ПАСПОРТ ДОСТУПНОСТИ

объекта социальной инфраструктуры (ОСИ) № 14

объект: Федеральное государственное бюджетное образовательное учреждение высшего образования «Тульский государственный университет»,

адрес: Тульская обл., г. Тула, Советский район, ул. Ф. Энгельса, д. 157

Фото № 10. Эвакуационный выход.

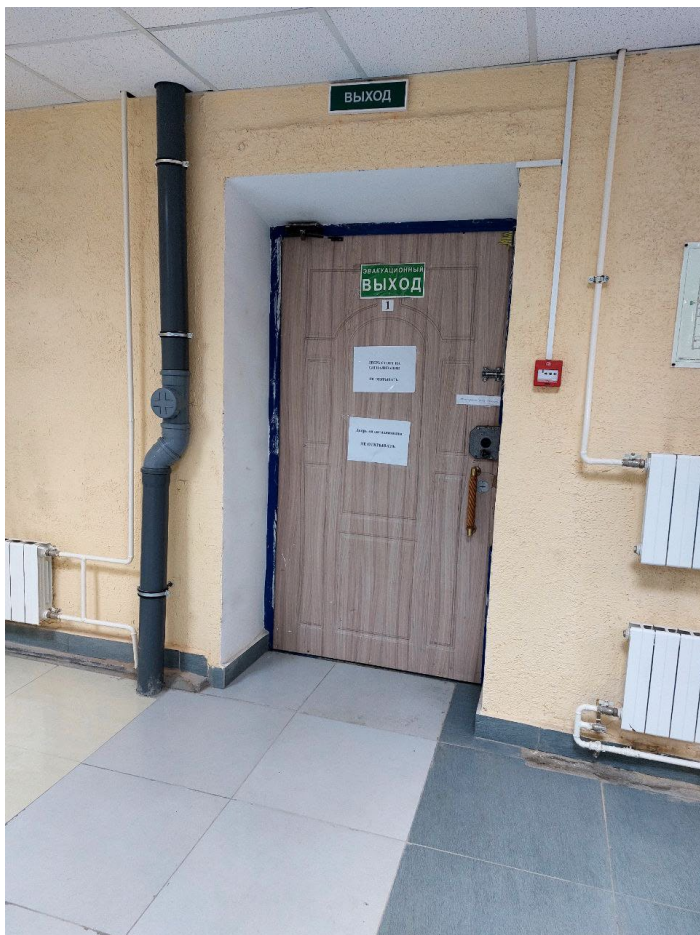
Отсутствуют зоны безопасности.	К, О, С, Г, У	Следует предусматривать не менее одной пожаробезопасной зоны на этаж в пределах помещений одного пожарного отсека для инвалидов, которые не могут эвакуироваться самостоятельно (СП 59.13330.2020 п. 6.2.25) На дверях, стенах помещений зон безопасности, а также путях движения к зонам безопасности установить	Капитальный ремонт

эвакуационный знак Е 21 по ГОСТ Р 12.4.026 До капитального ремонта рекомендуется предусмотреть «эвакуационный стул» для эвакуации инвалидов на кресле-коляске на каждом этаже.	
				Эвакуационные схемы не доступны для инвалидов.	С,У	Разработать и отразить на планах эвакуации пути эвакуации для людей с инвалидностью. При оформлении плана эвакуации учитывать, в том числе, особенности людей с дальтонизмом. Планы эвакуации с обозначенными путями эвакуации людей с инвалидностью расположить на высоте, доступной для визуального восприятия с кресла-коляски (низ на отметке не более 0,85 м от уровня пола (п.6.4.2 СП 59.13330.2016)).	Организационные моменты
	Общие требования к зоне	Привести в соответствии с СП 59.13330.2020

Фото № 19. Высота порога 5 см.

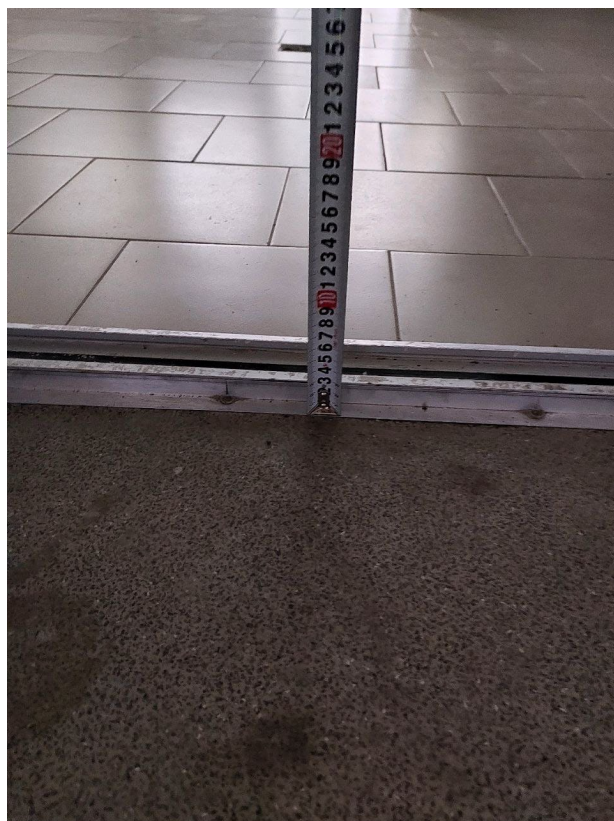
24	Высота дверных порогов более 0,014 м	К, О, С	Установить перекатные пандусы на ширину дверного проема в местах перепада высот (при капитальном ремонте высота порога дверного проема не должна превышать 0,014 м одного элемента) (СП 59.13330.2020 п. 6.2.4)	Текущий ремонт
				5,22	Отсутствуют информирующие тактильные таблички с названием и номерами конечной	К, О, С, Г, У	Установить информирующие тактильные таблички с шрифтом Брайля наименование институтов, кафедр, факультета и кабинетов рядом с	Текущий ремонт

Фото № 28. Конференц-зал.

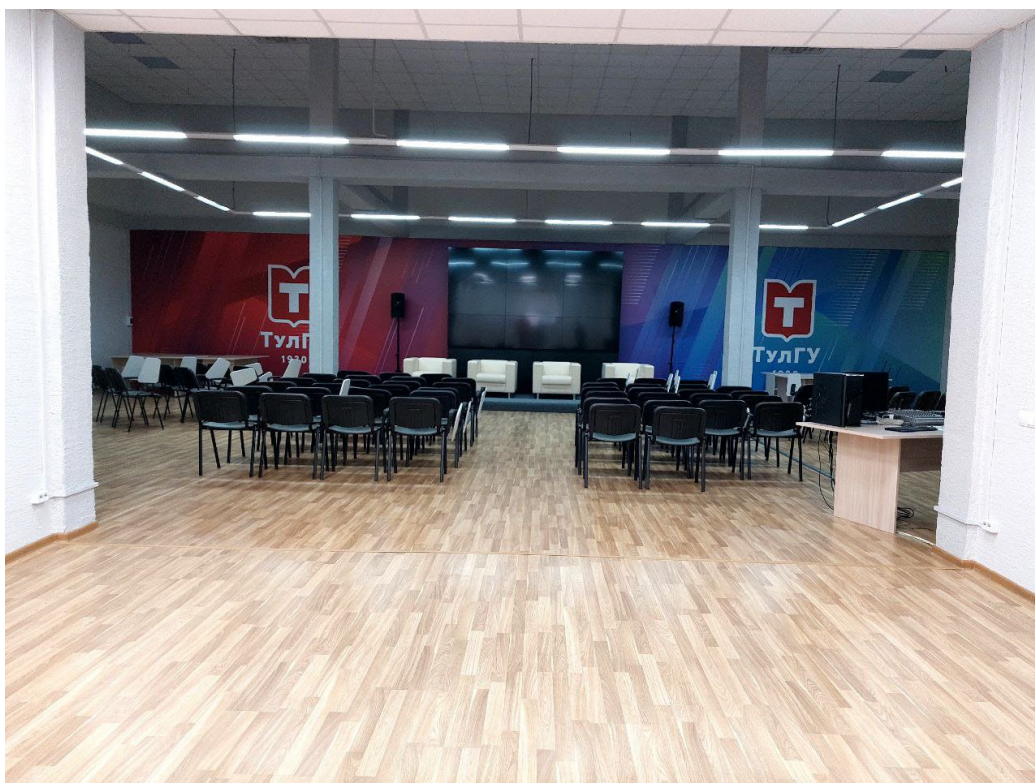
4.2	Зальная форма обслуживания	есть		28	Отсутствуют информирующие тактильные таблички с названием помещений, а также не обозначен вход в помещение	К, О, С, Г, У	Установить информирующие тактильные таблички, которые располагаются рядом с дверью со стороны дверной ручки на высоте 1,4-1,6м, таблички должны быть выполнены рельефно-точечным и рельефно-графическим способом с шрифтом Брайля	Текущий ремонт
				28	Двери не имеют контрастного отображения ручки по отношению к двери.	С	Обеспечить контрастное отображение дверных ручек по отношению к двери.	Текущий ремонт
				28	На стеклянных прозрачных полотнах дверей	С	Установить яркую, контрастную маркировку на	Текущий ремонт

Фото № 29. Ширина двери 73 см.

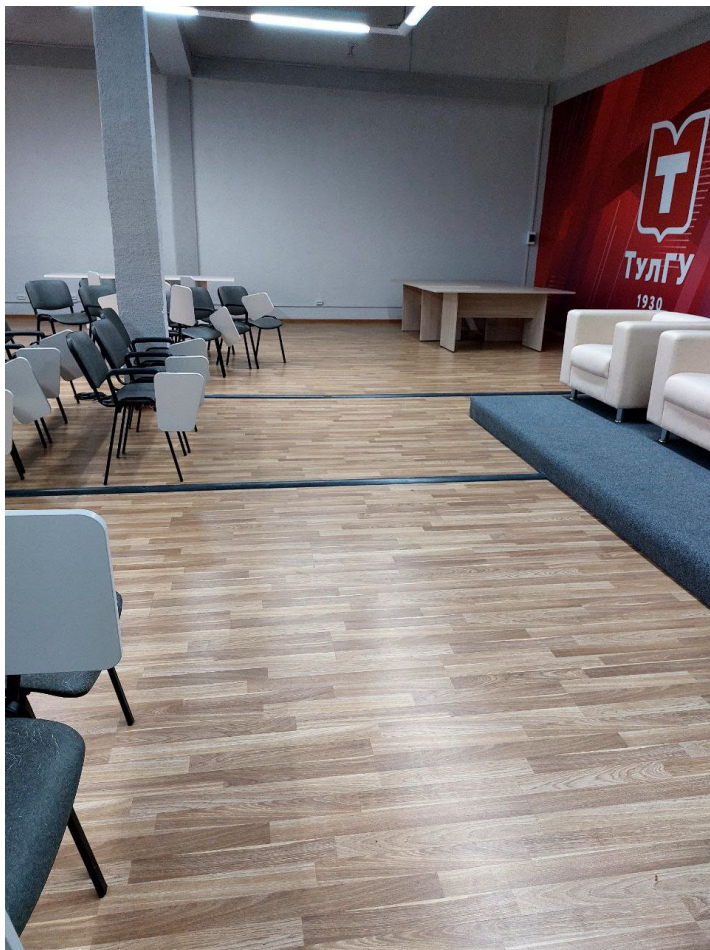
отсутствует контрастная маркировка.		прозрачном полотно двери на уровне 1,3-1,4 м. (п.6.1.6. СП 59.13330.2020)	
				29	Ширина дверных проемов менее 0,9м.	К, О, С	Предусмотреть ширину дверных проемов не менее 0,9м в свету. (п. 6.1.5 СП 59.13330.2020) До ремонта обе створки двери должны находиться в открытом состоянии.	Капитальный ремонт
				30,31	Не выделены места для инвалидов.	К, О, С, Г, У	Рекомендуется предусмотреть аудиовизуальную систему информирования (индукционную петлю усиления звука) и дублирование звуковой информации визуальной, электронное табло, беспроводная звукоусиливающая аппаратура - Акустическая система (системы свободного звукового поля), мультимедиапроектор с экраном или настенный монитор с большим экраном и т.п.). Определить место для сурдопереводчика с локальным освещением не менее 20 лк. Слева (справа) от сцены (экрана).	Текущий ремонт

Фото № 37.

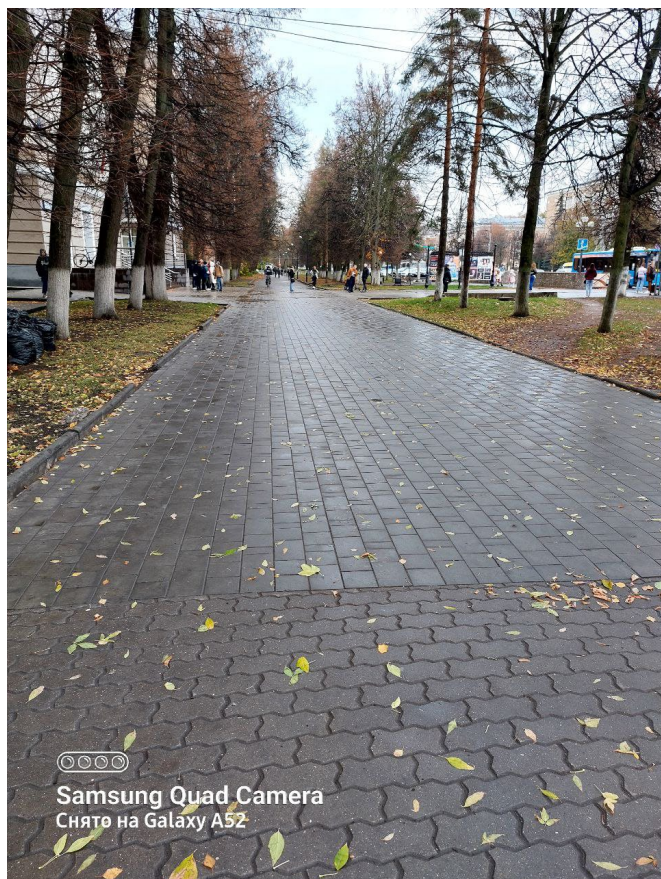
1.1	Вход (входы) на территорию	есть		36	Отсутствуют тактильно-контрастные наземные указатели перед калиткой	С	Обустроить предупреждающие тактильно-контрастные указатели перед калиткой глубиной 0,5-0,6м на расстоянии 0,3м при открытии калитки от себя (п. 5.1.10 СП 59.13330.2020, ГОСТ 52875-2018)	Текущий ремонт
